行政院原子能委員會
放射性物料管理局
委託研究計畫研究報告

核二廠用過核子燃料乾式貯存護箱系統
輻射屏蔽安全驗證研究

期末報告

受委託機關：國立清華大學
計畫主持人：許榮鈞
計畫編號：101FCMA003
報告日期：中華民國 101 年 12 月

圖 6.2.1-1：核二乾式貯存系統之混凝土護箱幾何模型縱切面示意圖。

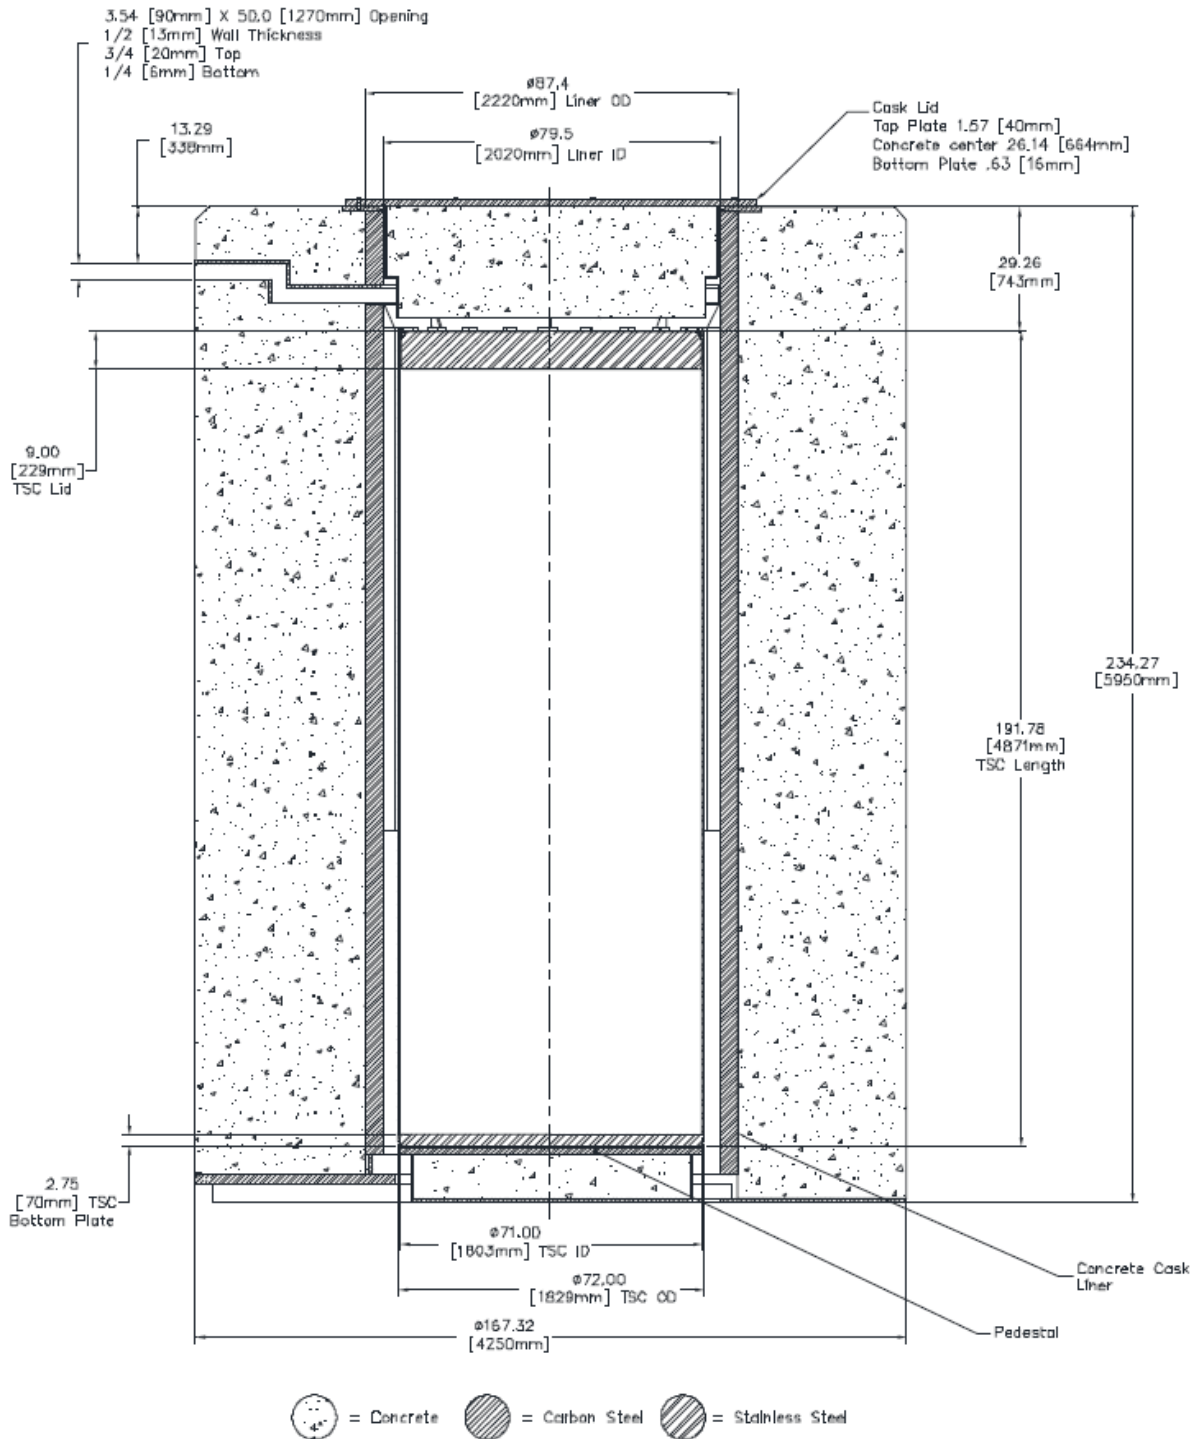
MCNP 程式進行遷移計算時記錄有興趣位置的中子與加馬通率，再乘以能量依存的劑量轉換因子可得輻射劑量率，為保守起見，安全分析報告中採用的中子與光子劑量轉換因子取自 ANS/6.1.1-1977 號報告。值得注意，由於 MCNP 程式使用蒙地卡羅方法模擬粒子遷移，對於此深穿透類型的計算，需要耗費大量的電腦資源才能夠得到較為收斂的結果。因此在計算過程中為增進計算效率，降低統計誤差與計算時間，核二乾貯安全分析報告中的 MCNP 屏蔽計算採用 Weight Window 的變異數降低方法。但是，Weight Window Technique 是蒙地卡羅變異數降低方法中較為複雜的一種，而且通常需要搭配使用者的經驗與判斷才能最有效使用，屏蔽分析報告中缺乏相關說明以利審查，還須請台電公司進一步補充說明。

圖 6.2.1-1：核二乾式貯存系統之混凝土護箱幾何模型縱切面示意圖。

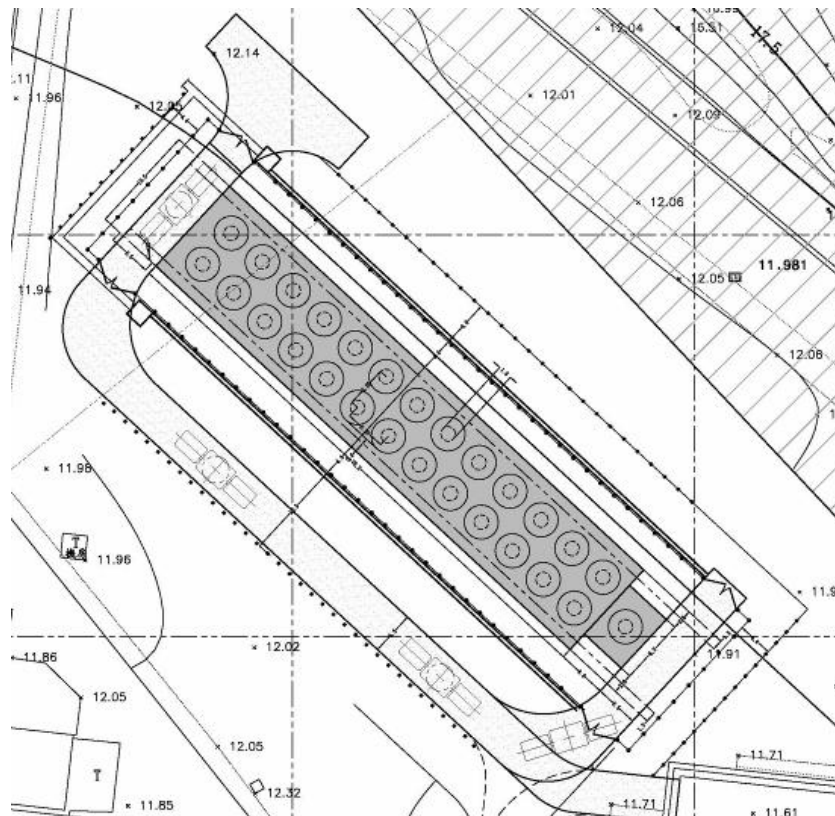
核二乾貯設施廠界劑量計算的問題相對較複雜與困難，當混凝土護箱配置不只一排時，後排混凝土護箱對廠界所造成的輻射劑量率應考慮前排護箱的自屏蔽效應。根據安全分析報告內容，NAC-CASC 程式可以模擬貯存場的混凝土護箱配置，並將護箱之間的自屏蔽效加以考慮。為了增進計算效率，NAC-CASC 程式針對貯存場中的單一護箱進行廠界輻射劑量率計算時，會將其他護箱視為黑體(Black body)，此一種重要假設是乎不是必然保守的，還需要台電公司補充說明或仔細驗證其正確性。核二乾貯設施最近廠界（舊基金公路）距離貯存設施中心約 150 m，安全分析報告中以較保守之 107.25 m 進行輻射劑量率評估。廠界偵測點高度選擇為 0.9 m，考慮貯存設施與最近廠界之高度差，部分位於北方之廠界偵測點高度設為 5.5 m。至於護箱表面的射源描述，除中子輻射之外，燃料加馬、其他結構物產生之活化加馬以及護箱屏蔽分析時產生之二次加馬射源皆合併為單一加馬射源項。針對核二廠各種燃料參數條件組合所得之射源項，安全分析報告以 NAC-CASC 程式評估 27 組混凝土護箱配置對最近廠界所造成的輻射劑量率，估計最近廠界距離之最大個人年有效劑量為 4.16×10^{-2} mSv，低於台電公司的承諾值 0.05 mSv。

6. 核二乾貯計畫用過核子燃料貯存場將放置 27 組混凝土護箱，以 $2 \times 13 + 1$ 之陣列方式配置，護箱中心軸之間的距離為 5.25 m。混凝土護箱陣列長軸面對最近廠界，最近廠界(舊基金公路)距離貯存設施中心約 150 m，安全分析報告以較保守之 107.25 m 進行輻射劑量率評估，廠界偵測點高度依實際地理環境高度考慮。核二廠之廠界劑量分析使用 NAC-CASC 程式(SKYSHINE-III 程式的改良版本)，該程式可直接取用前述護箱屏蔽計算的結果並針對護箱配置進行外圍輻射劑量率分析。根據核二乾貯貯存場的混凝土護箱配置，護箱之間會有所謂的自屏蔽效應。安全分析報告使用一個值得注意的假設，也就是 NAC-CASC 程式針對貯存場中的單一護箱進行廠界輻射劑量率計算時，會將其它護箱視為黑體(black body)，完全吸收撞到該護箱的輻射。此一黑體假設明顯不會是最保守的假設，安全分析報告引用文獻資料驗證其可用性，得到如下結論：由於廠界輻射劑量率最主要的貢獻均來自於前排未受自屏蔽的混凝土護箱，且後排護箱產生之輻射經前排護箱散射至偵測點的機率極微，因此將護箱視為黑體而非實體護箱的模型設定對廠界輻射劑量率計算結果的影響實可忽略。隨然我們沒有直接測試此一假設的正確性，但是根據最後廠界劑量計算結果的比較，本驗證研究亦證實最近廠界劑量可符合設計標準。

圖 6.3.1-1 MAGNASTOR 貯存護箱屏蔽分析幾何模型(左：縱剖面，右：橫剖面)

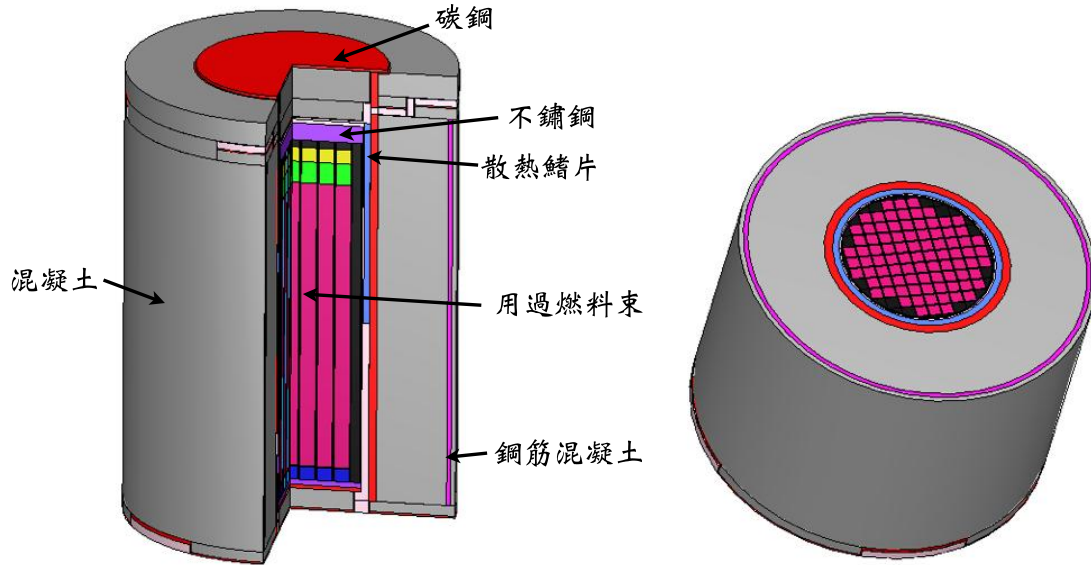
5. 核二乾式貯存系統的混凝土護箱的屏蔽分析採用 MCNP 程式計算，用過核子燃料貯存場的廠界劑量分析，則採用 NAC-CASC 程式計算。安全分析報告中關於核二乾式貯存系統混凝土護箱的幾何模型建立與材質組成審查重點如下：(1)密封鋼筒內部每一填裝的用過核子燃料束，依其特性可分為四個區域：上端板區、充氣區、有效燃料區及下端板區，每一區域均假設由均質化材質所組成。(2)除均質化用過核子燃料束外，其餘密封鋼筒內部散熱板、燃料管、中子吸收板等組件均依實際配置建構幾何模型，如圖 6.3.1-1 所示。此一模型比核一乾貯來得更複雜更接近真實幾何，核一乾貯密封鋼筒內部整個均質化成四區：上端板區、充氣區、有效燃料區及下端板區。(3)屏蔽計算時一些護箱幾何模型之尺寸與工程圖略有差異，因其差異均為保守變更，例如屏蔽厚度略減，因此對屏蔽計算結果的保守性沒有影響。(4)密封鋼筒內用過核子燃料束的材質組成採用簡單的新燃料材質組成，經文獻驗證計算後，採用新燃料的材質組成並不會影響屏蔽分析的計算結果。(5)安全分析報告除了計算護箱表面輻射劑量率之外，因為護箱空氣進口與空氣出口的幾何模型亦完整描述，因此空氣進出口處的輻射劑量率亦包含於屏蔽分析計算之內。另外，隨然密封鋼筒內次臨界中子的貢獻不大，次臨界中子之產生與遷移計算亦包含在 MCNP 屏蔽分析的物理模型內，以確保沒有低估表面輻射劑量。(6)護箱屏蔽分析屬於深穿透類型的計算，需要耗費大量的計算資源才能得到收斂的結果，因此安全分析報告在計算過程中為增進計算效率採用 weight window 變異數降低方法，weight window technique 是蒙地卡羅變異數降低方法中較為複雜的一種，需要仰賴使用者正確的判斷，本驗證研究經詳細的護箱表面劑量分布比較亦證實其正確性。

圖 6.3.1-2：針對燃料中子射源項，貯存護箱側邊和頂部表面之中子與二次光子劑量率分佈

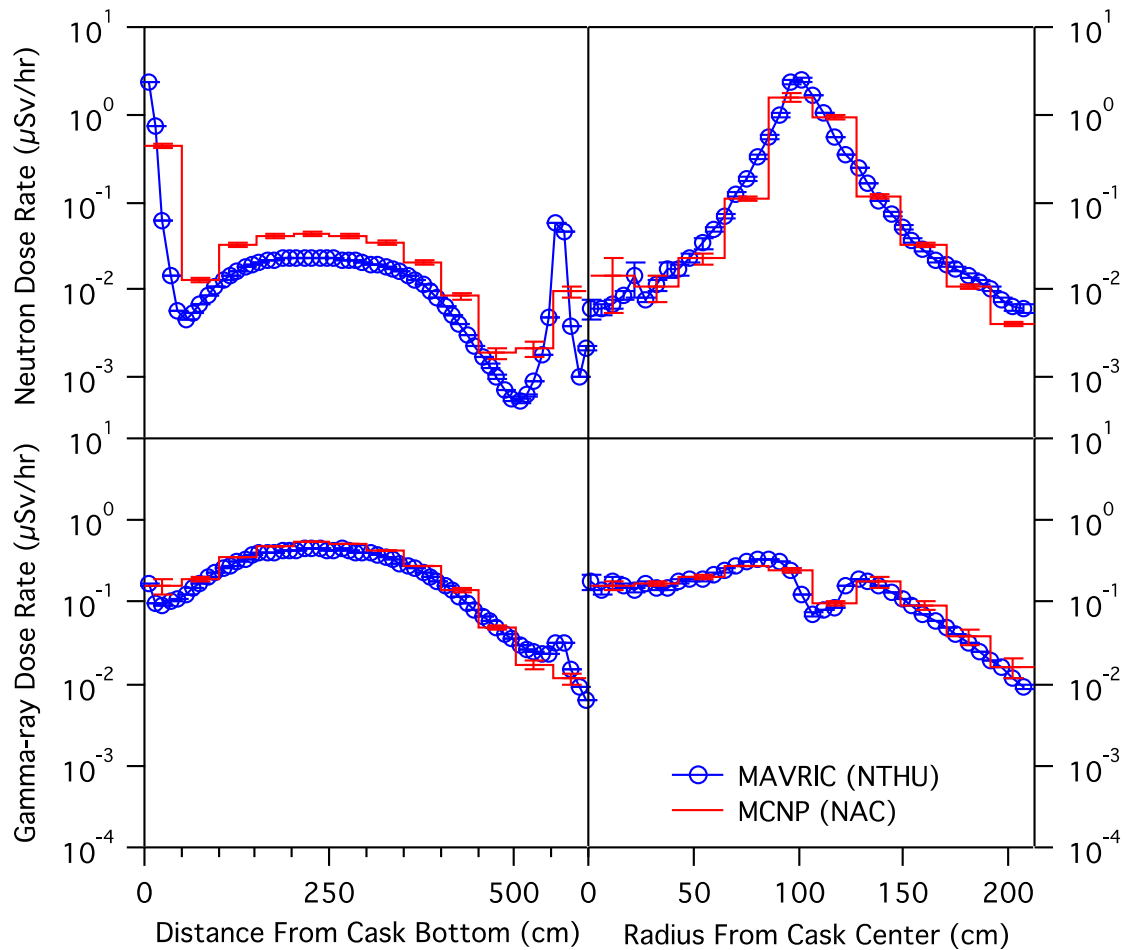
本團隊為深入分析 MAVRIC 與 MCNP 計算貯存護箱之表面劑量率分佈，分別針對燃料中子、燃料光子及結構光子三種射源項之計算結果進行比較。圖 6.3.1-2 顯示燃料中子射源項對貯存護箱表面所貢獻之劑量率，不論是中子劑量或二次光子劑量，MAVRIC 與 MCNP 之計算結果都相當吻合，惟貯存護箱側面之中子劑量率，MAVRIC 有明顯低估的現象，最可能原因是 MAVRIC 使用 27 群中子截面資料庫，相較於使用連續中子截面資料庫之 MCNP，其能量介於共振區間之中子較不易穿透厚混凝土屏蔽層，進而導致 MAVRIC 計算護箱表面之中子劑量率較低。圖 6.3.1-3 顯示燃料光子射源項之計算結果，貯存護箱側面之表面劑量率大致吻合，但是在護箱頂部，除了劑量最高的空氣通道附近(距中心約 100 公分)，其它護箱頂部區域二種計算的光子劑量率可有高達 1 至 3 個數量級的差異。針對燃料光子射源，MAVRIC 可以計算得出護箱頂部整個表面的劑量分布，但是 MCNP 似乎低估護箱頂部低劑量的區域，甚至完全無法計算出護箱正上方的表面劑量率，因為相對低能的燃料光子很難穿透護箱頂部非常厚實的金屬屏蔽，這是來自蒙地卡羅法粒子追蹤先天的計算困難，必須加強蒙地卡羅法變異數降低技巧的使用，此部分需額外分析才能加以完全確認。然而這些燃料光子計算結果差異大的區域，因其對護箱頂部總劑量貢獻遠低於其他兩種射源項(約略小於 1%或更小)，故此劑量率差異對屏蔽安全分析最後結果的影響可以忽略。針對結構光子射源項之計算結果(圖 6.3.1-4)，貯存護箱側面與頂部之劑量率分佈大致吻合。

圖 6.3.1-5：貯存護箱側邊和頂部表面之總劑量率分佈

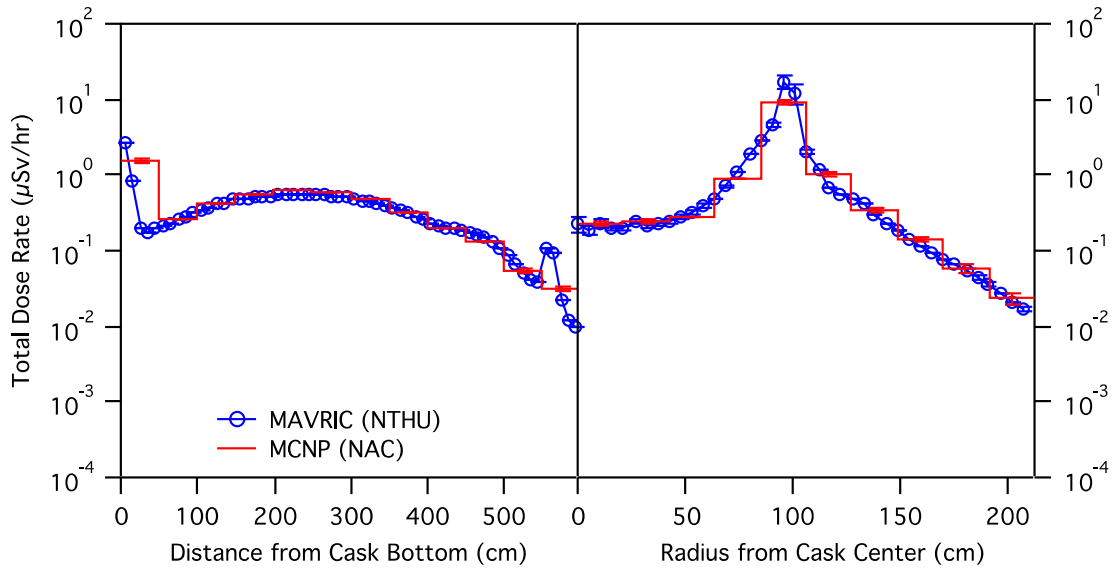
析報告大致吻合，雖有部分區域之劑量率有些許差異，若進一步將上述三種射源項之表面劑量率加總(圖 6.3.1-5)，更發現總劑量率分佈相當吻合並無明顯差異，因此本團隊以 MAVRIC 成功地”平行獨立”驗證「核二廠用過核子燃料乾式貯存設施安全分析報告」中貯存護箱表面劑量率屏蔽分析之正確性，此成果應可做為原能會審查該案輻射屏蔽安全分析之重要參考。

圖 6.3.2-3：核二乾貯設施周遭劑量率分佈(高度 50-150 公分)

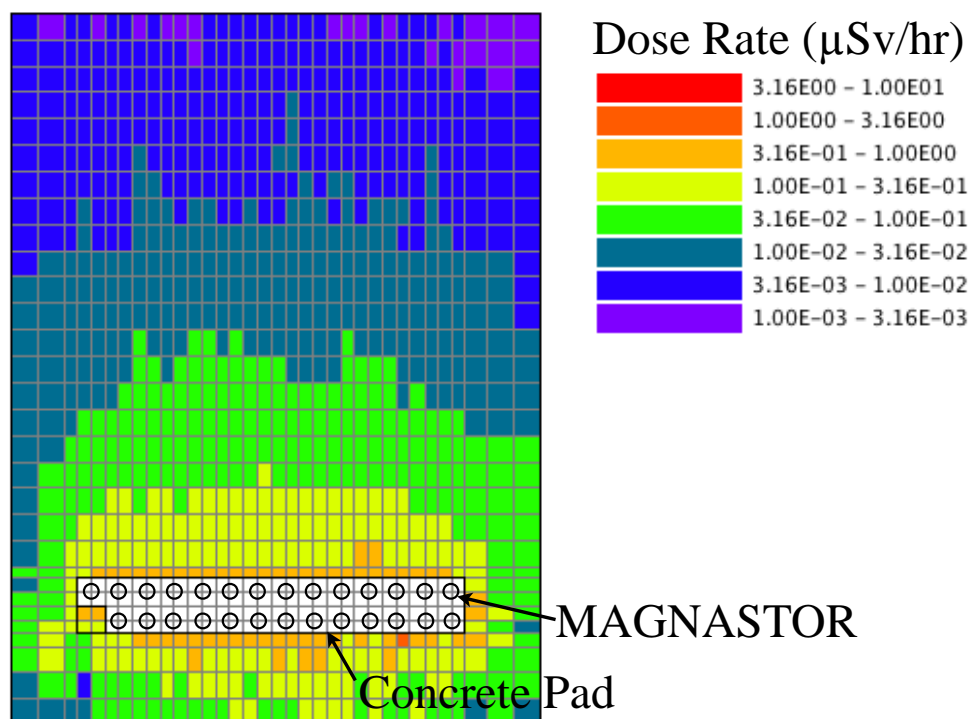
設施周邊內外圍籬與最近之工作場所也有設定相關設計基準，如表 6.3.2-2 所示，其中設施周圍劑量率之最高標準是需低於 2.5 $\mu\text{Sv/h}$ 。本團隊以網格紀錄(Mesh Tally)分析貯存設施空間劑量率分佈，計算結果顯示於圖 6.3.2-3，由圖可知核二乾貯設施外之劑量率皆低於 1.0 $\mu\text{Sv/h}$ ，故核二乾貯設施周圍內外圍籬與最近工作場所之劑量率都符合設計基準。總而言之，本研究以 MAVRIC 分析核二貯存設施之廠界劑量率與周圍劑量率，”平行獨立”驗證安全分析報告之準確性，與安全分析報告的評估結果一致，應可做為故可作為原能會審查該案輻射屏蔽安全分析之重要參考。
